COMMUNE DE BETTENDORF

**Strategische Umweltprüfung (SUP) zum
*Plan d'Aménagement Général (PAG)***

**Stellungnahme zu PAG-Änderungen –
Auswirkungen der Änderungen auf die SUP**

SUP Phase 2 – Dossier complémentaire

Bettendorf B-e – B-f

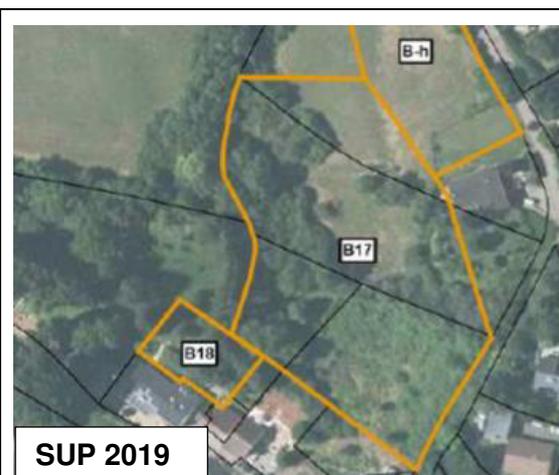
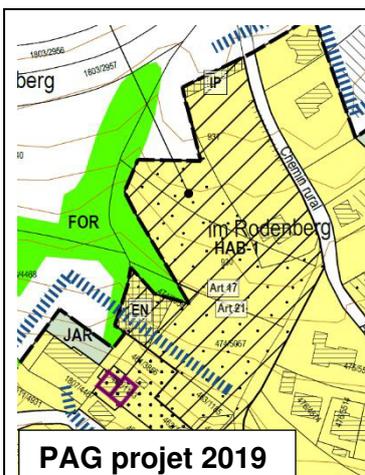
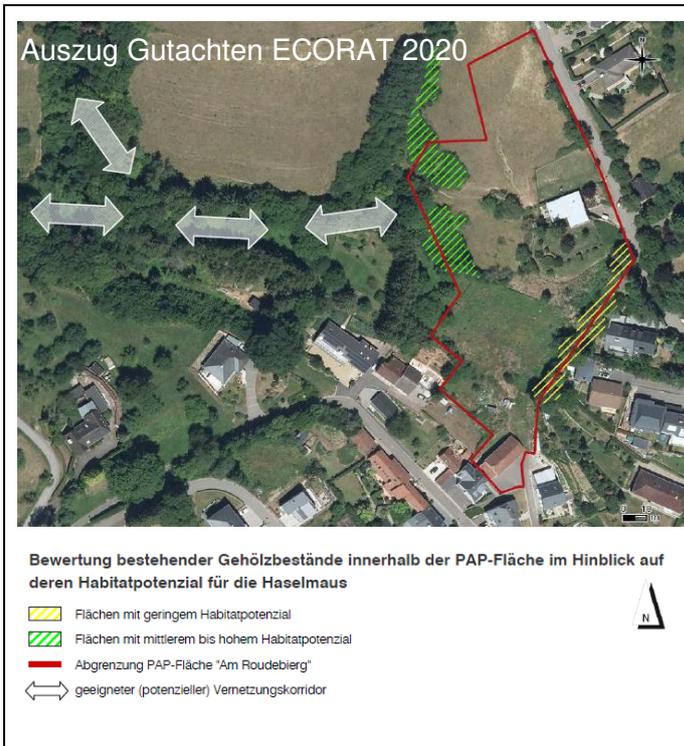
B-e + B-f : Ces deux surfaces seront développées sous un seul PAP-NQ. Il y existe actuellement une seule construction servant à des fins d'habitation, la partie restante étant occupée majoritairement par des arbres fruitiers d'un certain âge. Les deux surfaces sont qualifiées, à juste titre, comme peu appropriées à l'urbanisation selon les auteurs du rapport environnemental. Le développement proposé entérinerait le développement tentaculaire du village vers le Nord et aurait impact avéré non seulement sur la qualité paysagère de cette lisière urbaine, mais également sur la qualité des habitats de chasse des Oreillards gris présents dans l'église. Il est vivement recommandé de différer le développement de ces surfaces (→ZAD) respectivement également d'y réduire la densité de logement, seul moyen approprié – pour autant que l'on maintienne ces surfaces en zone urbanisable – susceptible d'y garantir la conservation maximale de la parure verte existante. Ce classement cadrerait également avec une adaptation de la consommation du sol au seuil d'orientation (cf. chapitre ad hoc ci-dessus). La réduction envisagée du périmètre urbanisable respectivement le classement en zone de jardins à la limite NE est saluée ;

Die Fläche wurde bereits in der SUP kritisch bewertet, weil eine Bebauung dieser Fläche sich auf mehrere Schutzgüter irreversibel negativ auswirken würde. Vor allem die Fläche B-f gehört zu den sensibelsten Flächen des gesamten PAGs. Durch die Bebauung der Fläche B-f wird sich der Ortsrand tentakulär in Richtung freier Landschaft verschieben sowie geschützte Biotope und essentielle Jagdhabitats der Grauen Langohren (*Plecotus austriacus*) (Nachweis in der Kirche) verloren gehen.

Der Vorschlag des Ministeriums (**ZAD-Überlagerung der Flächen, weniger starke Verdichtung**) wird befürwortet. Eine weniger starke Verdichtung führt zu einer lockereren Bebauung und somit zu weniger Versiegelung. Diese passt sich dadurch auch besser an die bereits vorhandene Bebauung am Ortsrand an.

Entscheidung CBE: Eine überlagernde Ausweisung als ZAD wird nicht gewünscht (Réunion 08.02.21).

Bettendorf Bh + B17

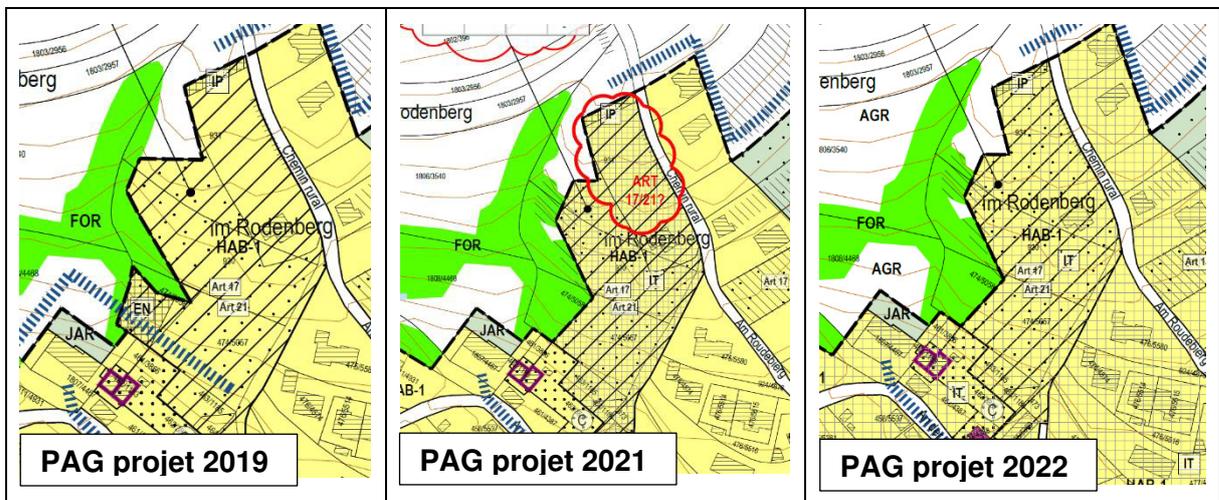
B-h + B17 : La zone d'habitation prévue à Bettendorf au lieu-dit « Rodenberg » est caractérisée par une forte pente variant entre 15 et 20% dans un contexte d'exposition paysagère prononcée. La pondération des auteurs du rapport environnemental qualifiant les surfaces comme aptes à l'urbanisation n'est pas partagée. Il est regretté que la commune n'ait pas maintenu ici la version de l'avant-projet de PAG soumis dans le contexte de l'avis 6.3 qui prévoyait le reclassement en zone verte d'une grande partie de ces deux surfaces. Il est proposé d'y limiter l'urbanisation aux seuls fonds longeant le chemin rural plutôt que de vouloir procéder à une densification urbaine dans un contexte difficile au niveau de la topographie et de la diversité biologique. Aussi, la surface est-elle constituée d'un habitat de chasse potentiel du Rougequeue à front blanc ainsi que du Pic vert. Ce classement cadrerait également avec une adaptation de la consommation du sol au seuil d'orientation (cf. chapitre ad hoc ci-dessus). Pour le cas où le scénario prévu par le projet de PAG sous avis serait maintenu, il est proposé d'y prévoir **une servitude-urbanisation interdisant le remblai/déblai aboutissant à la création d'une plateforme unique sur l'ensemble de la profondeur des parcelles concernées. La volonté de l'autorité communale de classer en zone forestière la partie boisée de la surface ainsi que la sauvegarde du corridor de déplacement par le biais d'une SU-EN** est en principe vivement saluée, mais devrait être en tout cas être élargie pour comprendre l'ensemble de la coulée verte boisée sur la limite Ouest de la surface. En l'état, il semblerait que seule une infime partie de la coulée verte boisée y serait préserver. Il convient de s'interroger si l'appréciation des auteurs du rapport environnemental qui tablent sur le maintien de l'ensemble de la coulée verte (« *Der zukünftige nord-westliche Übergangsbereich ist mit Gehölzen bestanden, die zur landschaftsgerechten Einbindung der geplanten Bebauung beitragen. Da diese Strukturen erhalten bleiben, sind keine erheblichen Beeinträchtigungen des Schutzgutes zu erwarten.* » /p.142-143) correspond ici effectivement à la réalité des dispositions réglementaires?;

Vorschlag MECDD: Eine *Servitude urbanisation*, die verhindert, dass die gesamte Fläche nur durch eine einzige Ebene erschlossen und bebaut wird. Außerdem sollte die *Servitude urbanisation EN* im Westen erweitert werden, um die Funktion des Gehölzbestandes als *coulée verte* zu erhalten.

Vorschlag ESI 2021: Umfang der *zone verte* wie folgt:

Festsetzung einer *Servitude urbanisation – intégration topographique*, um die Bebauung bestmöglich in die Topographie und die Landschaft zu integrieren und eine weitere Nivellierung der Landschaft zu verhindern.

Die Reduzierung der HAB-1 Fläche im westlichen Teil wird sehr begrüßt, insbesondere die Umwandlung der Fläche im südwestlichen Zipfel von HAB-1 mit SU-EN in FOR. Ebenso wird die Belegung der Fläche mit der *Servitude urbanisation – intégration topographique* und die *Servitude urbanisation - IP* sehr begrüßt. Ebenso, wie die Ausweitung der Markierung *Habitats d'espèces protégées Art. 17 und Art. 21* auf die gesamte Fläche.

Bettendorf B-i

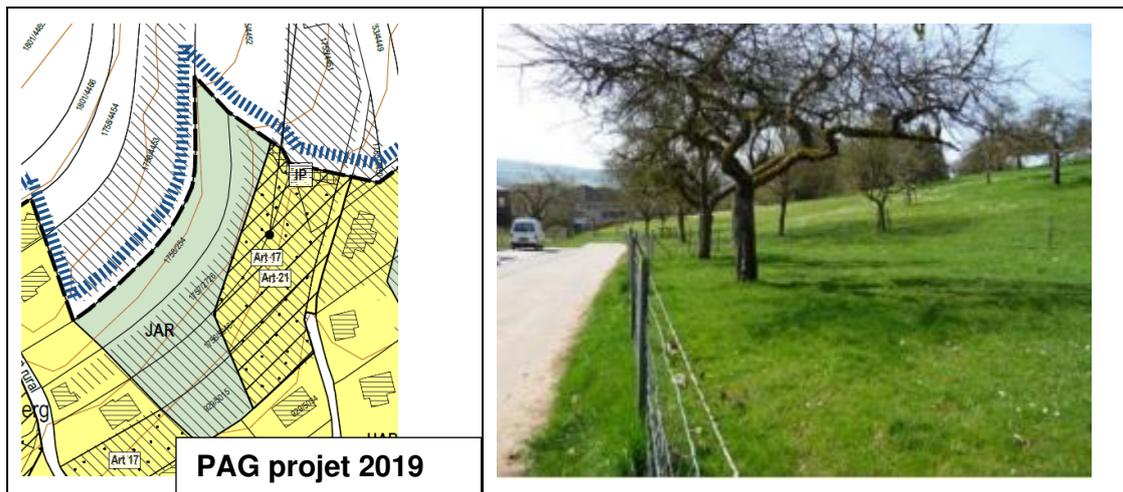
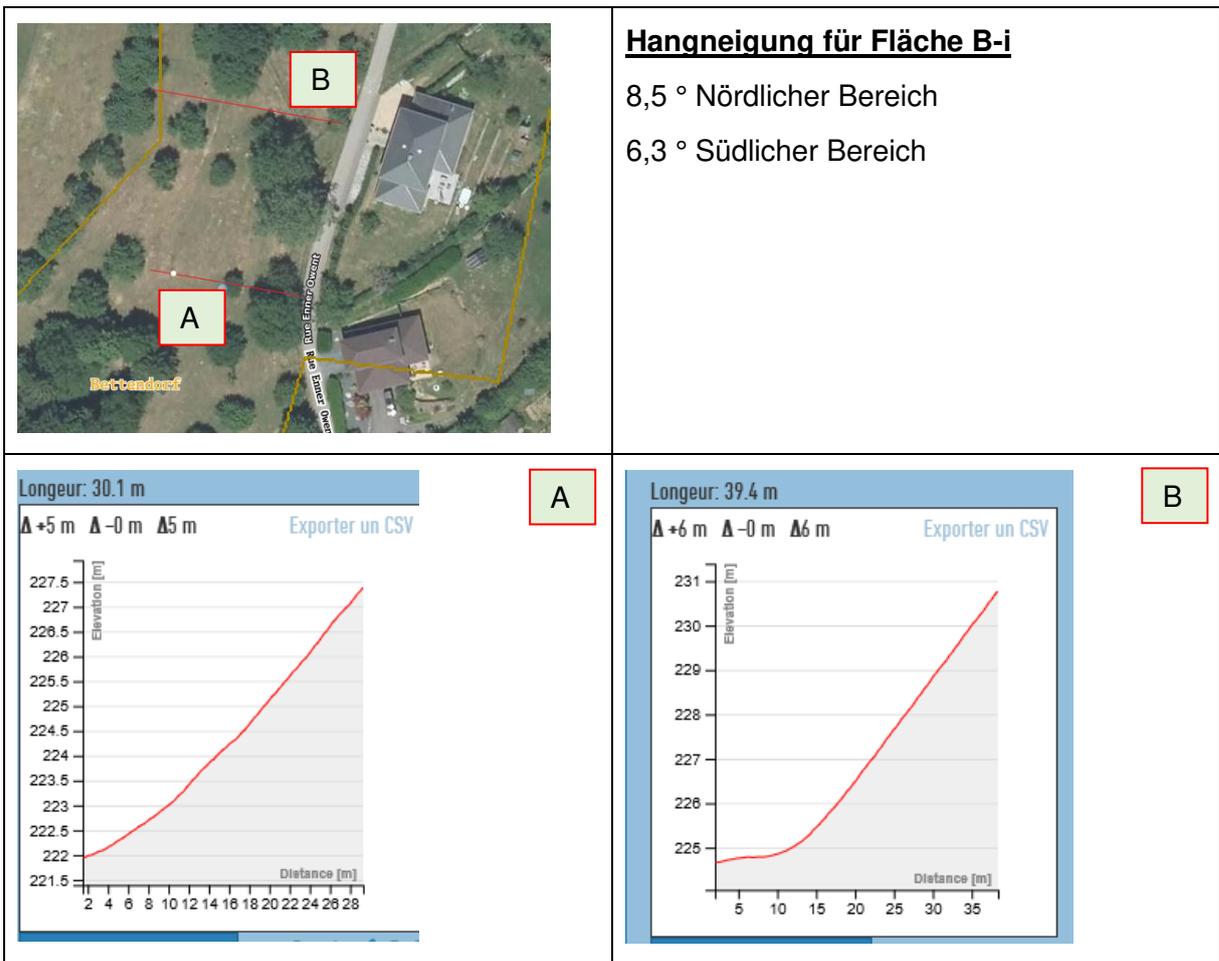
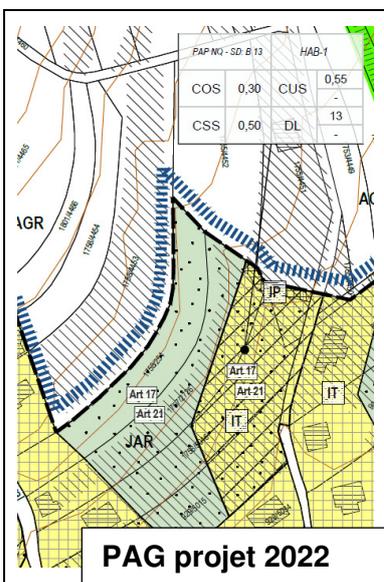
B-i : Nonobstant le fait que cette surface est localisée en face de terrains viabilisés, son urbanisation aurait des conséquences néfastes sur le paysage alors qu'elle impliquerait la destruction intégrale des structures vertes existantes. Aussi, le concept de développement proposé aboutira-t-il à une banalisation du paysage. Le terrain en question comporte par ailleurs un site de reproduction au moins du Pic vert et constitue donc un habitat de chasse essentiel pour cette espèce. La pondération des auteurs du rapport environnemental qualifiant la surface comme apte à l'urbanisation n'est pas partagée. Il est vivement recommandé de différer le développement de cette surfaces (→ZAD) respectivement également d'y réduire la densité de logement, seul moyen approprié – pour autant que l'on maintienne ces surfaces en zone urbanisable – susceptible d'y garantir la conservation maximale de la parure verte existante. Ce classement cadrerait également avec une adaptation de la consommation du sol au seuil d'orientation (cf. chapitre ad hoc ci-dessus). Le projet de PAG devra comporter une servitude-urbanisation spécifique afin d'orienter de manière plus précise la prise en compte de la topographie (respect du terrain naturel/interdiction de remblayer/déblayer ;

Die Fläche ist wegen ihrer Lage am Ortsrand, der vorhandenen Obstbäume und ihrer Hanglage (siehe untenstehende Abbildung) sensibel hinsichtlich einer Bebauung. Allerdings existieren auf der gegenüberliegenden Straßenseite bereits Wohnhäuser, d.h. eine tentakuläre Ausdehnung entlang der Straße ist bereits vorhanden.

- die Fläche als ZAD auszuweisen, um den Flächenverbrauch zu reduzieren
- die Verdichtung zu reduzieren (eine lockere Bebauung am Ortsrand fügt sich besser in das Orts- und Landschaftsbild ein)
- die Überlagerung mit einer **Servitude urbanisation – intégration topographique** (dies ist ratsam, um eine weitere Nivellierung der Landschaft zu vermeiden - *Respect du terrain naturel/ interdiction de remblayer/ déblayer*)

Entscheidung CBE: Die Fläche wird mit einer zusätzlichen *Servitude urbanisation – intégration topographique* überlagert. Eine Ausweisung als ZAD ist nicht erwünscht.

Das SUP-Büro begrüßt die Überlagerung der Fläche mit einer *Servitude urbanisation – intégration topographique*, ebenso die Ausweitung der Markierung *Habitats d'espèces protégées Art. 17 und Art. 21* auf die gesamte Fläche (JAR und HAB-1).

Bettendorf B-k, B-l und B14

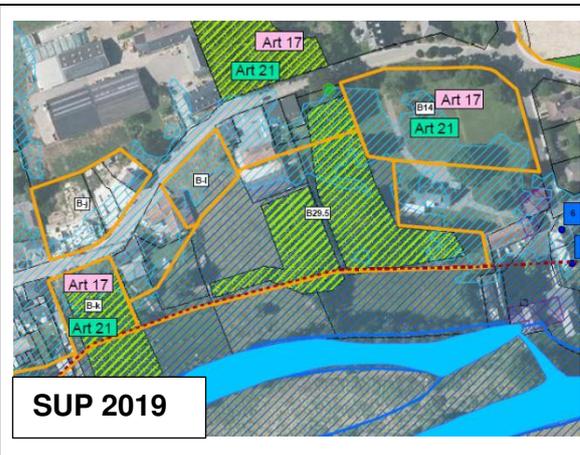
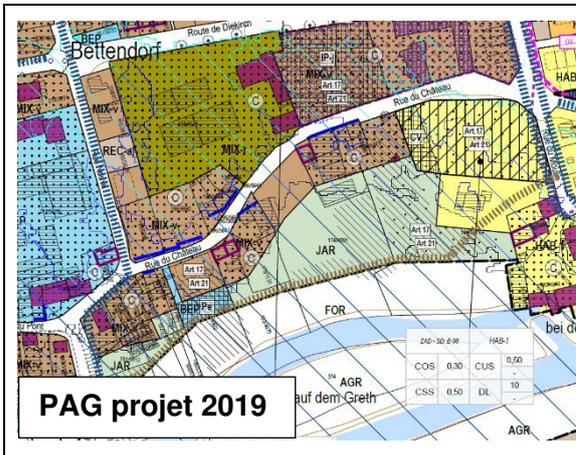
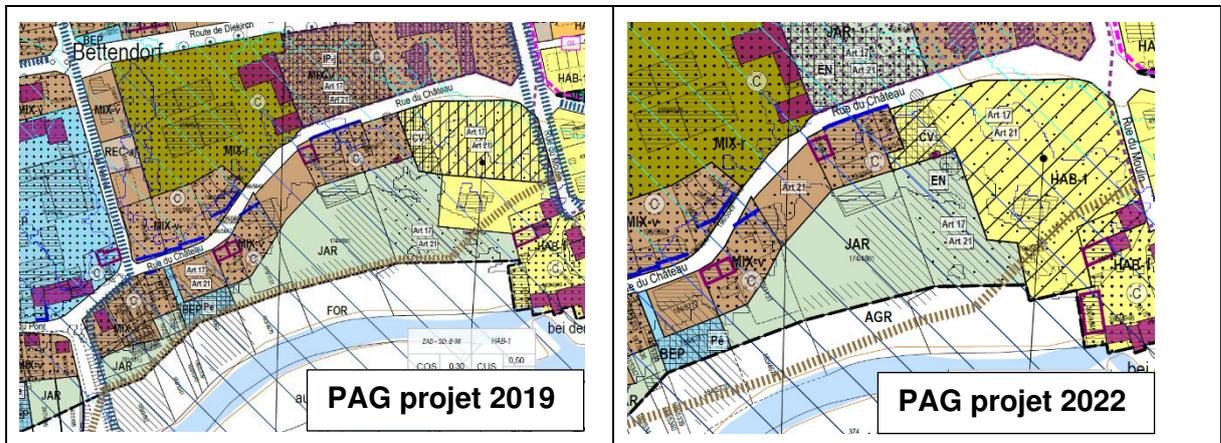
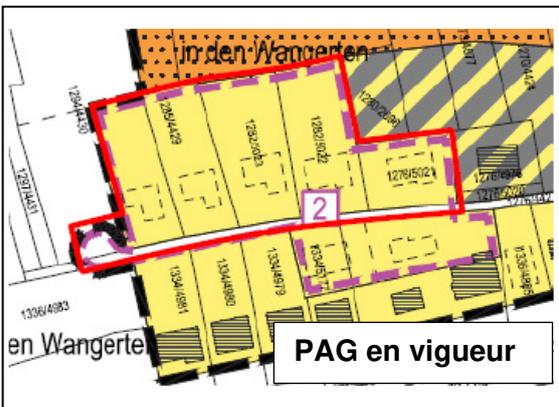
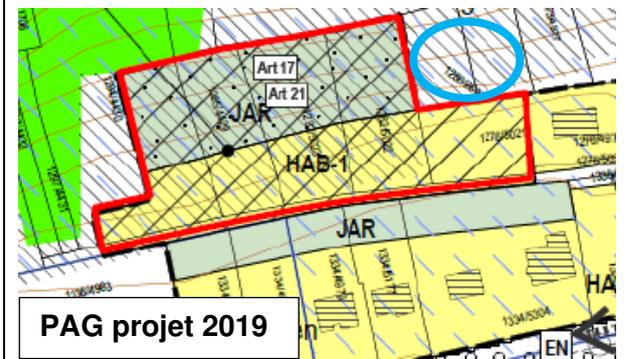
B-k + B-l + B14 : La problématique de l'effet de barrière au niveau des deux surfaces B-k et B-l a pu être déminuée par le biais de la réservation d'un corridor de vol sur la surface B14. Cette approche peut être partagée. Afin de mettre en évidence le lien en question, il est proposé d'identifier également la surface B-l comme étant soumise aux dispositions de l'article 21 de la loi PN. En cas d'urbanisation de cette surface, il conviendra le moment venu de vérifier la fonctionnalité du corridor de vol sur la surface B14. Le corridor sur la surface B14 est consacré sur le projet de PAG par le biais d'une servitude-urbanisation du type CV. Toutefois, il est défini de la manière à ce que les structures vertes de qualité qui existent à l'Ouest (en dehors de la surface B14) n'y sont pas intégrées. Sa profondeur actuelle devra être revisitée dans ce sens ;

- de modifier la superposition de ZAD en PAP NQ pour la surface SD B-08.
- de déplacer la servitude « urbanisation - coulée verte » (soit déplacer de 20 mètres vers l'ouest et d'adapter la zone mixte villageois en conséquence).

Bewertung: Die vorgesehe Breite von 20 m reicht aus, um als Flugkorridor für Fledermäuse zu fungieren. Dieser Korridor kann den Barriereeffekt für Fledermäuse (der durch eine Bebauung der Flächen B-l und B-k entsteht) auf ihrem Weg zur *Sauer* kompensieren. Der Vorschlag ist daher aus Sicht der SUP zu befürworten.

Der Vorschlag des MECDD, die Fläche B-l als Art. 21 NatSchG zu kennzeichnen, um den Wert als essentieller Korridor hervorzuheben, sollte umgesetzt werden. Diese Kennzeichnung ist von hoher Bedeutung für spätere Kompensationsleistungen im Falle einer Bebauung.

Entscheidung CBE: Reklamation wird umgesetzt.

Von Seiten des SUP-Büros wird die Markierung der Fläche B-l als Art. 21 NatSchG-Fläche sehr begrüßt. Ebenso ist die Verlegung der SU-CV nach Westen positiv zu bewerten, da sie hierdurch insgesamt breiter wird.

Abbildung 2: Hangneigung der Fläche B01 – nordöstlicher Zusatzbereich.

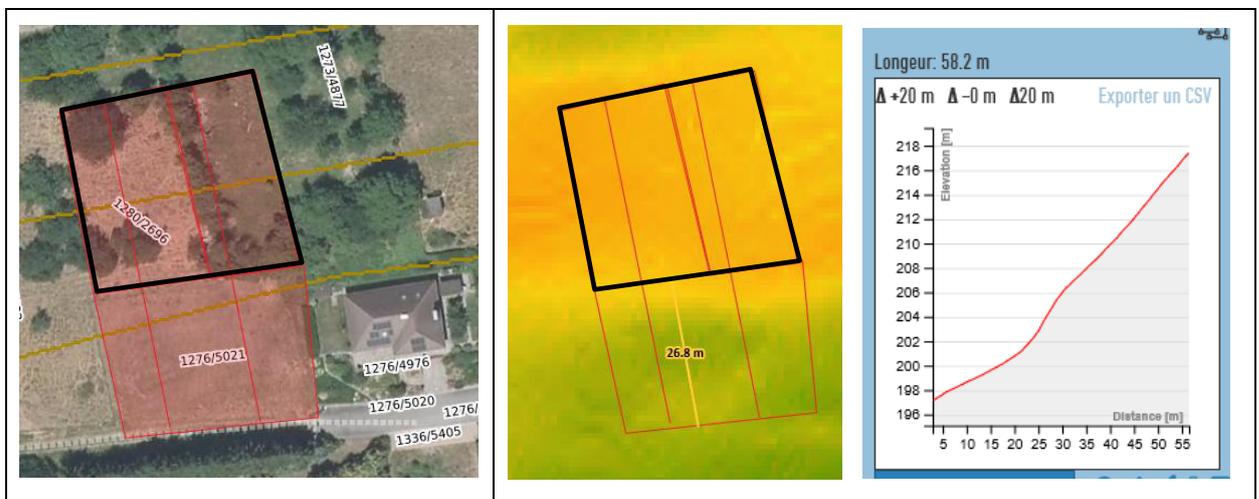
Auf der Fläche besteht eine hohe Hangneigung (40 ° bis 60 °). Schon bei Hangneigungen von > 20 ° erhöht sich die Gefahr von Bodenerosion und Hangrutschungen deutlich.

Etwa ab 25 m Flächentiefe, d.h. etwa ab der Parzellengrenze steigt die Hangneigung von durchschnittlich 25 ° auf 60 ° (siehe Abbildung 2).

Bettendorf B02

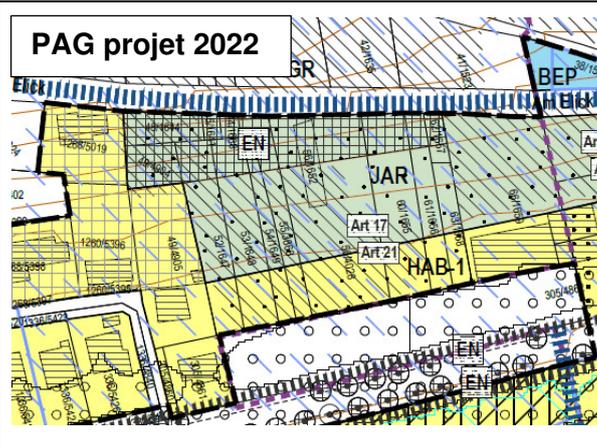
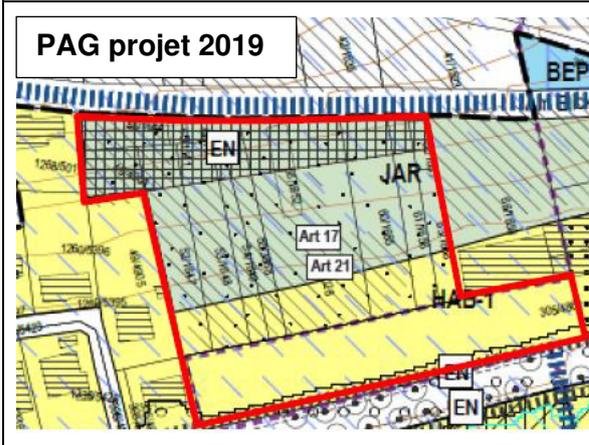
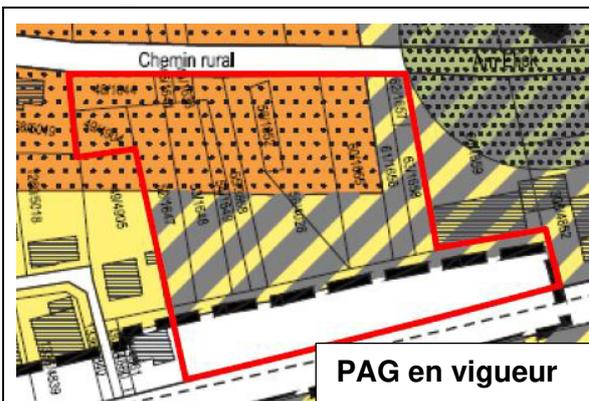
B02 : L'option de la commune dans le sens du classement en zone de jardins de la partie arrière des fonds concernés est soutenue. Dès lors qu'il paraît important de maintenir sur pied un certain nombre des arbres fruitiers présents respectivement de pourvoir à leur remplacement approprié, ceci pour des raisons éco-paysagère évidente, il est toutefois proposé d'étendre la servitude-urbanisation EN, actuellement projetée exclusivement sur la partie Nord de la zone de jardins, sur l'ensemble de celle-ci.

Par ailleurs, la partie Sud de la surface longeant la RN19 constitue une extension du périmètre constructible à l'intérieur d'une zone de protection autour des captages d'eau désignée en tant que telle par règlement grand-ducal du 2 octobre 2018 (zone de protection rapprochée). Or, il convient de rappeler qu'en vertu des dispositions du règlement grand-ducal du 9 juillet 2013 relatif aux mesures administratives dans l'ensemble des zones de protection pour les masses d'eau souterraine ou parties de masses d'eau souterraine servant de ressource à la production d'eau destinée à la consommation humaine, la désignation de nouvelles zones à bâtir est interdite ;

Das MECDD empfiehlt die Ausdehnung der *Servitude urbanisation EN* auf die gesamte *Zone de jardins familiaux*. Dies würde zum Erhalt der vorhandenen Biotopstrukturen beitragen, was positiv zu bewerten wäre. Ebenso wäre hierdurch gewährleistet, dass die ortstypischen, landschaftsbildprägenden Gehölzstrukturen nicht durch standortfremde, nicht einheimische Allerweltsarten ersetzt werden, was in einer *zone de jardins familiaux* durchaus möglich ist.

Entscheidung CBE: Die Gemeinde entscheidet sich gegen die Ausdehnung der SU-EN. Dies wird von Seiten des SUP-Büros bedauert. Der Grund für diese Entscheidung ist folgender: Der untere HAB-1 Bereich entlang der Straße musste wieder aus dem Bauperimeter herausgenommen werden. Im Falle einer Bebauung des noch übrig gebliebenen HAB-1 Bereichs kann die JAR-Zone (ohne SU-EN) dann auch als Gartenzone genutzt werden. Laut *PAG en vigueur* wäre die gesamte Fläche bebaubar, die Ausweisung des nördlichen Bereichs als Zone JAR mit der SU-EN ist somit ein Kompromiss.
